Revidert søknad om midlertidig utslippstillatelse av rensset vann for å senke vannstand i Borge pukkverk deponi.

Endringer av utslipplokalitet i forhold til oversendt søknad av 5. mars

Figur 1: Oversikt over punkt for utslipp og prøvetaking ved midlertidig utslipp til Moubekken

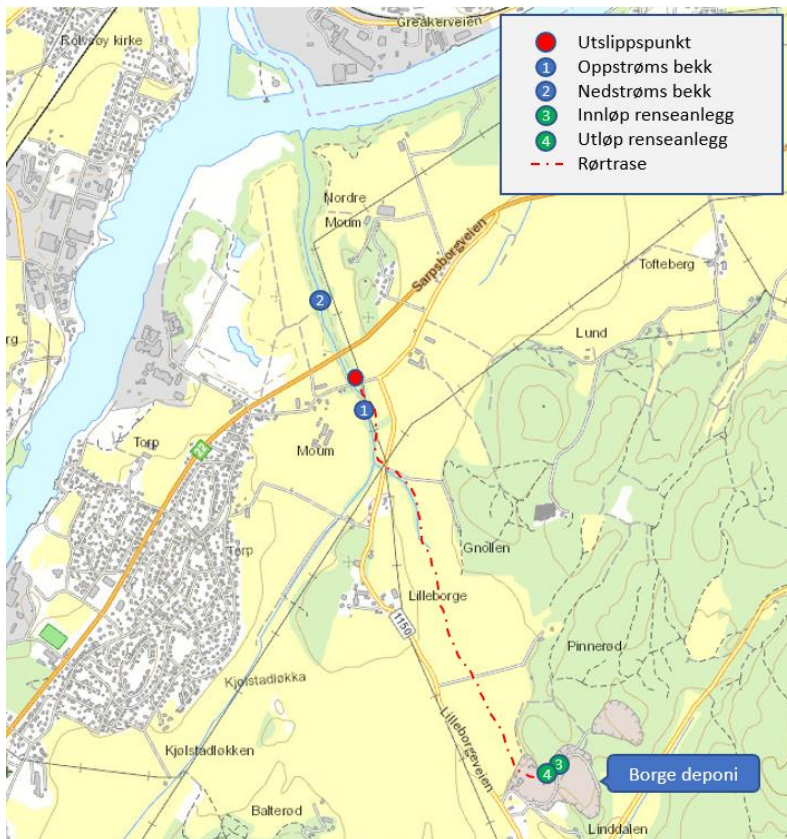
Søknaden av 5. mars trekkes derfor som følge av bekymringer rundt dette alternativet, og vi søker derfor om utslipp til Moubekken i stedet. Vi ønsker at den midlertidige tillatelsen til utslipp omhandler utslippspunkt i Moubekken, ved pumpestasjon ved Roald Amundsensvei.

COWI Fredrikstad har gjennomført beregninger av vannmengder i nærliggende bekker. Rapporten viser at vannmengdene i Lindalbekken kan variere mellom 5-37 L/s over et år, mens det for Moubekken ligger på 59-415 L/s (Cowi, 2019). Direkte automatiserte målinger gjennomført av Cowi i Lindalbekken i perioden 22.februar til 3. mars 2020, viser at vannmengden varierte mellom 18-220 L/s avhengig av nedbørsmengdene. Vannføringen er langt større i Moubekken og det er kort avstand til Glomma. Foreslått utslippspunkt, samt stasjoner for prøvetaking er angitt i figur 1.
